Gutachterliche Stellungnahme zur Planung der Dörpfeldstraße im Ortsteil Adlershof in Berlin

**Bearbeitung:
Univ.-Prof. Dr.-Ing. Jürgen Gerlach**

November 2021

Die vorliegende gutachterliche Stellungnahme hat das Ziel, die Diskussionen zu einem Ende zu bringen und eine Entscheidung herbeizuführen. Um einen größtmöglichen Konsens zu erzielen, wurde bereits im Prozess der Erarbeitung dieser Stellungnahme eine transparente, offene, unabhängige und auf belegbare Erkenntnisse basierende Vorgehensweise mit E-Mail-Kommunikation über einen Verteiler, der Vertreterinnen und Vertreter der oben erwähnten Gruppierungen enthält, gewählt. Die vorliegende gutachterliche Stellungnahme fasst die Ergebnisse dieser Kommunikation zusammen und erläutert die in der Stellungnahme enthaltenen Empfehlungen.

Bild 17: Prinzipskizzen der bislang hauptsächlich diskutierten Varianten A, B1, B2, C, D und E, Quelle: Dokumentation des Werkstattgesprächs Dörfeldstraße „Schmale Straße sucht weitsichtige Lösung“ am 22.05.2019

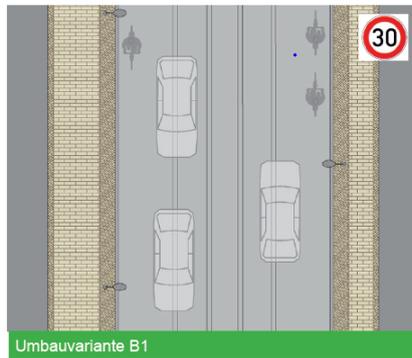
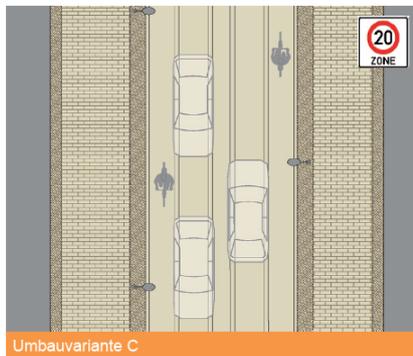
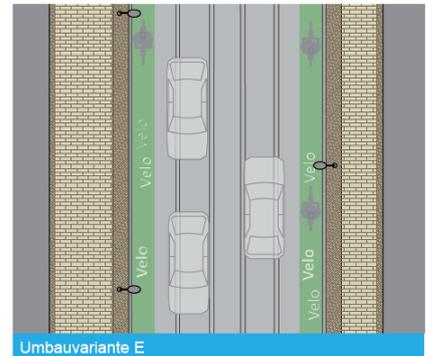
Zu den bislang hauptsächlich diskutierten Varianten (Bild 17) ist Folgendes aufzuführen:

- Gemeinsame Seitenräume für den Rad- und Fußverkehr, wie gemeinsame Geh-/Radwege oder Gehwege mit „Radfahrer frei“, sollten in der Dörpfeldstraße grundsätzlich nicht zur Anwendung kommen. Gegen derartige Lösungen, wie sie in der Variante D angedeutet sind, sprechen eindeutig das derzeitige und in Zukunft potentiell weiter ansteigende Rad- und Fußverkehrsaufkommen sowie die in der Dörpfeldstraße zu verzeichnenden recht hohen Geschwindigkeiten des Radverkehrs. Nach RASSt 06 beträgt die maximal verträgliche Seitenraumbelastung in der Summe 150 Radfahrende und Zufußgehende in der Stunde. In den meisten Abschnitten der Dörpfeldstraße wird diese Frequenz bereits heute weit überschritten. Ziel der Umbaumaßnahme ist es darüber hinaus, Rad- und Fußverkehr zu fördern, so dass in Zukunft von noch höheren Frequenzen auszugehen ist. Zudem wären bei dem überwiegend schnellen Radverkehr oftmals Konflikte mit dem Fußverkehr vorprogrammiert. Zu erwähnen ist in diesem Zusammenhang, dass die Tendenz der Neufassung der Stadtstraßen-Regelwerke sowie der anstehenden Fußverkehrsnovelle der StVO dahingeht, Gehwege mehr und mehr vom Radverkehr freizuhalten.

- Radverkehrsanlagen im Seitenraum gemäß Variante A, also Ein- oder Zweirichtungsradwege, sollten in der Dörpfeldstraße ebenfalls grundsätzlich nicht zur Anwendung kommen. Die begrenzten Flächen geben es aus gutachterlicher Sicht nicht her, sichere, adäquate und eindeutig separierte Rad- und Gehwege zur Verfügung zu stellen. In der Dörpfeldstraße sind zahlreiche Einmündungen und Grundstückszufahrten zu verzeichnen, bei denen aufgrund der Gebäudestellung schlechte Sichtbeziehungen zu verzeichnen sind (Beispiele siehe Bild 18 und 19). Gerade der recht schnell fahrende Radverkehr sollte nicht zu nah und möglichst weit abgesetzt an diesen Einmündungen und Grundstückszufahrten geführt werden (Beispiel siehe Bild 20). Aufgrund der beengten Platzverhältnisse gelingt dies bei Seitenraumführung nicht. Es kommt hinzu, dass in einzelnen Fällen oder auch oftmals der linke Radweg genutzt werden könnte, so dass in Überlagerung mit schlechten Sichtbeziehungen und hohen Geschwindigkeiten des Radverkehrs eine sehr hohe Gefahr zu Unfällen mit Unfalltyp 341 (Radfahrende im linken Seitenraum kollidieren mit ausfahrenden Kfz) besteht. Derartige Unfälle sind in Deutschland momentan häufig zu verzeichnen (Beispiel siehe Bild 21) – die Bedingungen in der Dörpfeldstraße sprechen aus gutachterlicher Sicht eindeutig dafür, keine Seitenraumführung, sondern eine Fahrbahnführung des Radverkehrs zu bevorzugen. Ausnahmen können aus gutachterlicher Sicht und gemäß ERA 10 kurze Abschnitte im Haltestellenbereich sein, um bei beengten Verhältnissen Platz für Ein- und Ausstiegsvorgänge, zum Warten auf die Straßenbahn und zum Passieren des Rad- und Fußverkehrs zur Verfügung zu stellen.

- Wenn wie oben geschildert der Radverkehr nicht im Seitenraum geführt werden sollte, kommen Varianten mit Fahrbahnbreiten von 6,50 m aus gutachterlicher Sicht ebenso wenig in Frage wie Varianten mit einer Fahrbahnbreite von 9,50 m. Bei einer Fahrbahnbreite von 6,50 m verbleibt für den Radverkehr eine Breite von lediglich rd. 1,10 m zwischen Außengleis und Bord. Überholvorgänge Straßenbahn/Rad sind bei einer theoretisch verbleibenden Breite von rd. 0,50 m für den Radverkehr zwischen Straßenbahnfahrzeug (ohne Spiegel) und Bord unmöglich. Überholvorgänge Rad/Rad gelingen zudem nur, wenn das Außengleis gequert wird. Bei Varianten mit einer Fahrbahnbreite von 9,50 m würden das Ziel verfehlen, den Fußverkehr zu fördern. Bei derzeitigen Fahrbahnbreiten von teilweise 9,00 m würde es dann Abschnitte geben, in denen die Gehwegbreiten gegenüber der heutigen Situation verschmälert würden. Die Varianten B1, B2 und C sollten daher aus gutachterlicher Sicht nicht weiterverfolgt werden.

- Die Variante E operiert mit einer Kernfahrbahn, die eine Breite von 6,50 m aufweisen soll, und der beidseitig zusätzlich angebrachten Markierung eines jeweils 1,00 m breiten „Aufmerksamkeitsstreifens“ für Radfahrende. Abgesehen davon, dass eine solche Lösung nicht regelkonform ist, birgt sie kaum zu kalkulierende Gefahren. Aktuelle Forschungserkenntnisse zeigen, dass Radverkehrsführungen mit Breiten unter 1,50 m vergleichsweise sehr hohe Unfallraten aufweisen (siehe Bild 22). Hintergrund sind u.a. die bei geringen Breiten nicht mögliche Einhaltung der Fahrlinien auf den Radverkehrsführungen bei Überholvorgängen Rad/Rad. In den für die RASt Richtlinien für die Anlage von Stadtstraßen und ERA Empfehlungen für Radverkehrsanlagen zuständigen Gremien sind diese Forschungserkenntnisse bereits aufgenommen und Konsequenzen diskutiert worden. Die Ausschüsse sind der einstimmigen Auffassung, dass künftig keine Radverkehrsführungen unter 1,50 m Breite mehr ausgeführt werden sollen. Die anstehenden Neufassungen der RASt und der ERA werden insofern mit an Sicherheit grenzender Wahrscheinlichkeit Breiten von mindestens 1,50 m für Radverkehrsführungen – gemeint ist dabei vor allem der Schutzstreifen – fordern. Aus gutachterlicher Sicht scheidet insofern auch die Variante E aus.

Als Zwischenfazit ist es insofern festzuhalten, dass aus gutachterlicher Sicht keine der bislang hauptsächlich diskutierten Varianten zur Umsetzung empfohlen wird.

Bild 25: Lageplanausschnitt der empfohlenen Lösung an der schmalsten Stelle westlich der Friedensstraße, Quelle: Planungsbüro KÖPCONS GmbH

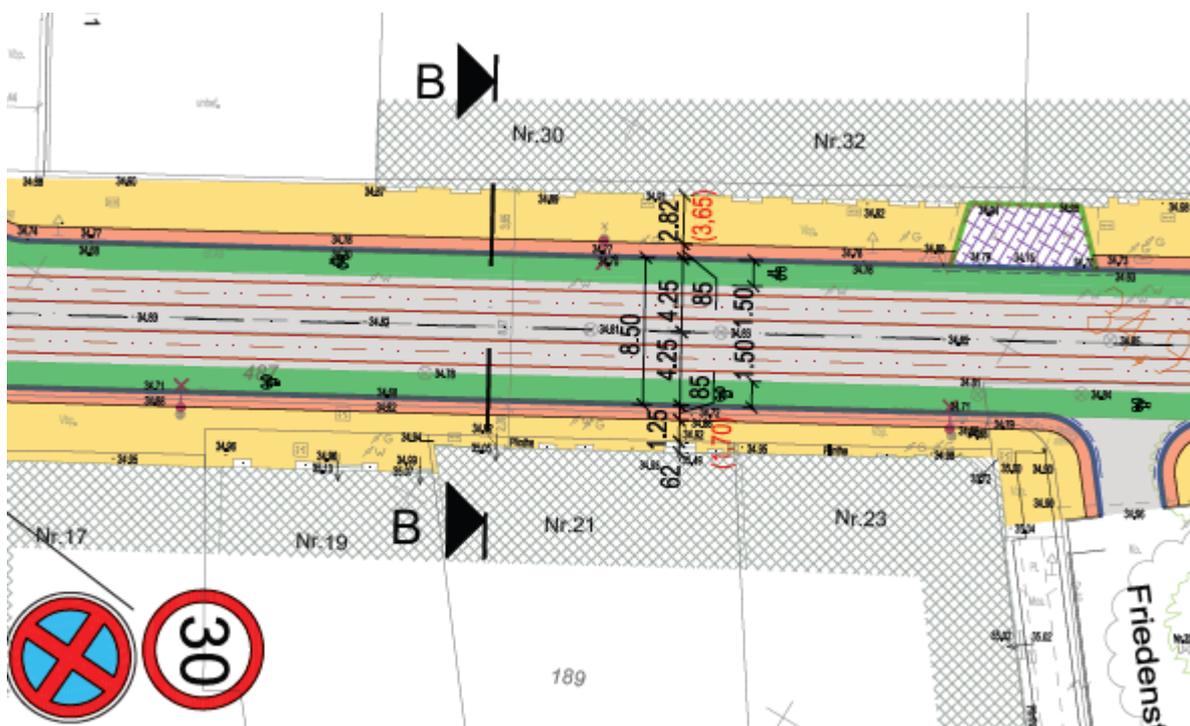
Unter Berücksichtigung dieser Erkenntnisse und unter Abwägung aller Belange wird aus gutachterlicher Sicht eine über den gesamten Umbauabschnitt (mit Ausnahme der Haltestellenbereiche) umzusetzende Lösung mit Schutzstreifen und mit den Abmessungen einer 5,50 m breiten Kernfahrbahn und beidseits 1,50 m breiten Schutzstreifen empfohlen.

Eine Kernfahrbahn mit 5,50 m Breite entspricht dem Fahrzeugprofil der Straßenbahn (ohne Spiegel). Die Markierung mit gestrichelter Linie zeigt somit den Verkehrsteilnehmenden das Fahrzeugprofil der Straßenbahn an. Eine Kernfahrbahn mit 5,50 m ermöglicht zudem die Begegnung Pkw/Pkw, Lieferfahrzeug/Lieferfahrzeug, Lkw/Pkw sowie Lkw/Lieferfahrzeug, ohne dass der Schutzstreifen in Anspruch genommen werden muss. 1,50 m breite Schutzstreifen ermöglichen das Überholen Rad/Rad und es verbleiben rd. 60 cm Sicherheitsabstand neben den Schutzstreifen bis zum äußeren Gleis.

Bild 31: Regelquerschnitt im Bereich der Haltestelle Wassermannstraße, Quelle BVG

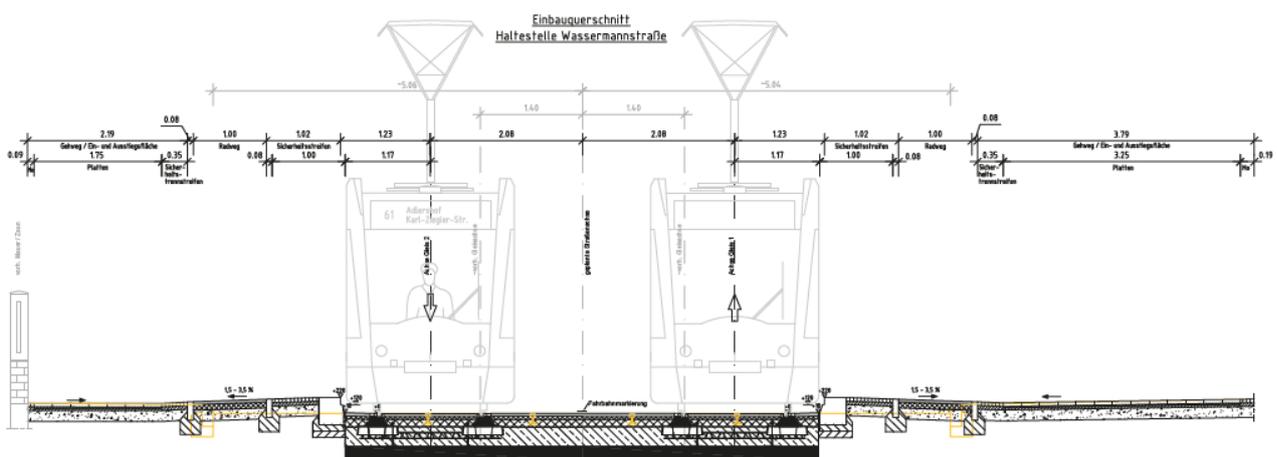
Bild 31 gibt die empfohlene Lösung in Form eines Regelquerschnittes am Beispiel der Haltestelle Wassermannstraße wieder. Die Haltestellen werden grundsätzlich mit den Elementen der barrierefreien Planung ausgestattet. Die gewählte Lösung entspricht den Anforderungen und ist aus gutachterlicher Sicht in dieser Form zu empfehlen.
